Deel <b>P 400</b>	Groep <b>23</b>
Betreft <b>geluid brand- stofpomp tot MY'91</b>	NO. <b>NL460</b>
	Datum <b>910312</b>

## Service Bulletin

Bijgeluid veroorzaakt door de brandstofpomp.

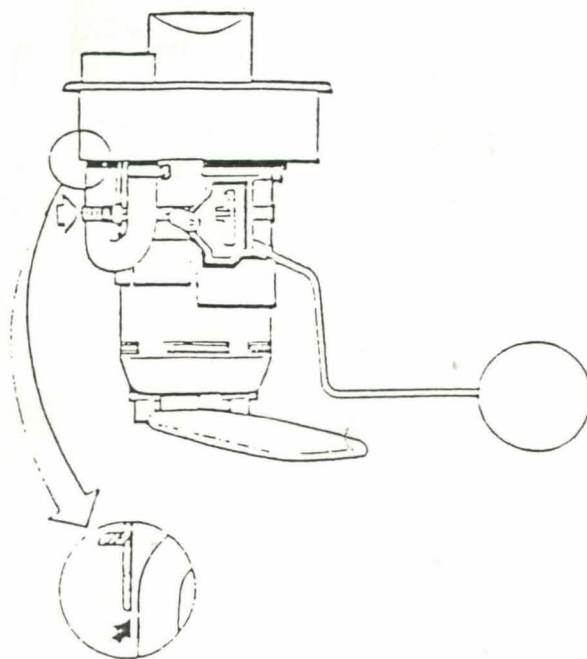
Als gevolg van de constructie van de pomp, gaat deze meer geluid maken wanneer deze warm wordt. De pomp wordt opgewarmd door de brandstof welke via de retourleiding terugkomt van de motor. Wanneer de brandstofleidingen ergens het pompdeksel of de carrosserie raken zal het geluid duidelijk hoorbaar zijn.

- controleer de positie van de brandstofleidingen boven de tank en onderzijde van de auto, wanneer mogelijk moet ook de schuimrubber bescherming vrij liggen.
- controleer de positie van de brandstofleiding op de pomp wanneer de leiding het pompdeksel raakt, moet deze vastgezet worden met een klemband (zie tekening). Knip het loze eind van de klemband af. **Gebruik alleen klemband met o/n 3120291-4, omdat alleen deze klemband benzinebestendig is!**

ouder versie

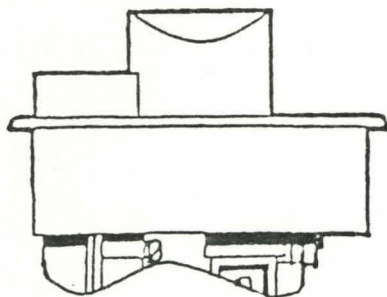
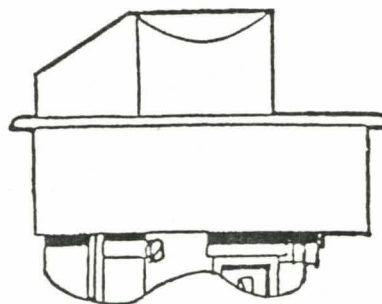
\* Wanneer u dit onderdeelnummer besteld ontvangt u de aangepaste versie welke gebruikt kan worden voor de nieuwe en oude uitvoering brandstofpomp geschikt voor de 48 ltr. tank.

- tankvlotter - 3432263-6 \*
- brandstofpomp - 3458792-3
- slang - 3344774-9

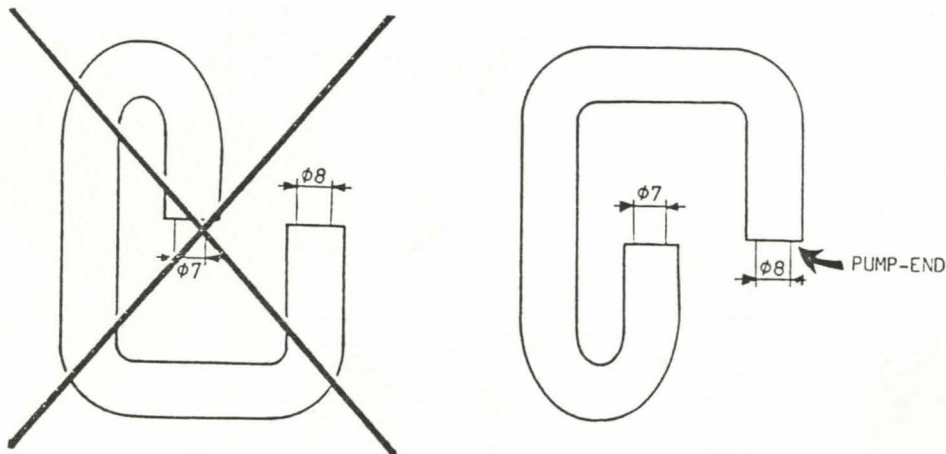
Let op dat de slang juist gemonteerd is (zie tekening).

Let op: de slang mag nooit het pompdeksel raken.
